**OBSERVATIONS
BUREAU EXPERTISE**

OBJET : Demande d'avis BEX – PHALSBURG – Démantèlement chaufferie –
DIAG SSP

REFERENCE : Demande d'avis n° 502085 du 15/04/2024

Figure 19 : Localisation des investigations de sols prévisionnelles au niveau du bâtiment 0124 (Chaudière).

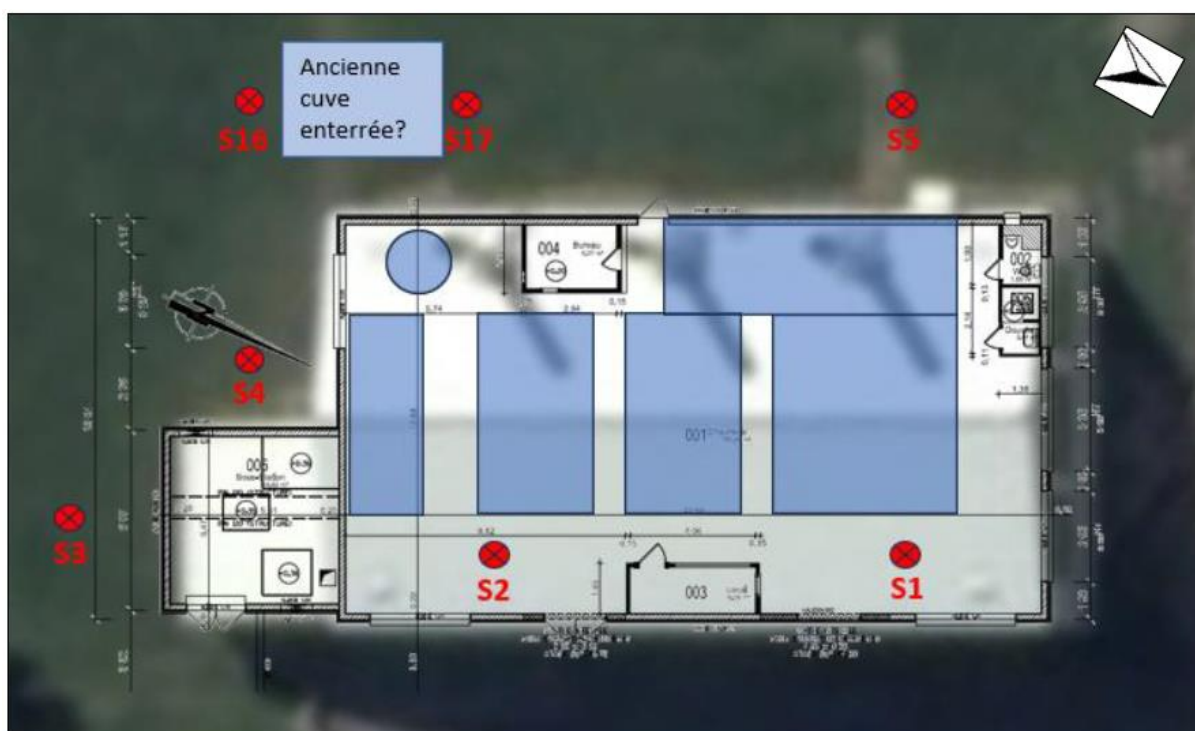
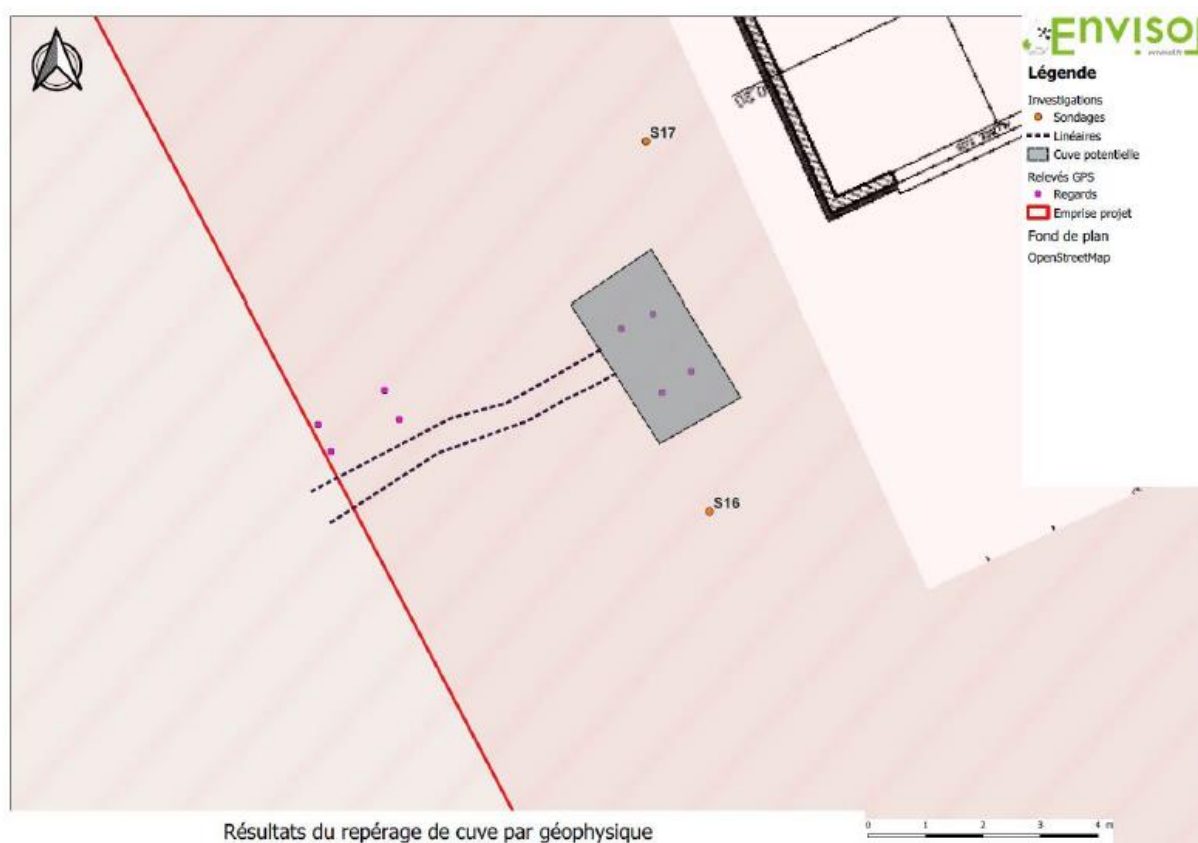
Ce rapport mentionne la détection de cuve(s) enterrée(s) découverte grâce à la détection au géoradar :

Compte-tenu de la proximité avec l'ancienne chaufferie et de l'incertitude quant au fait que cette cuve ait été dégazée et inertée selon la réglementation en vigueur le BEX recommande de prendre en compte son traitement dans le cadre des travaux de démantèlement de la chaufferie.

En revanche, il n'est pas possible de connaître le contenu des cuves par méthodes géophysiques. En effet, les ondes émises par le géoradar vont capter la partie conductrice du haut de la cuve. Le métal la composant va masquer ce qu'il y a en-dessous. A l'heure actuelle, il n'existe pas de méthodes fiables non intrusives par géophysique afin de vérifier la contenance de cuves enterrées. La seule solution pour identifier le contenu de la cuve est l'ouverture des tampons (si accessibles et en bon état, avec un explosimètre à proximité immédiate). Un préleveur à usage unique pourrait être utilisé pour faire un prélèvement et envoyer en analyse.
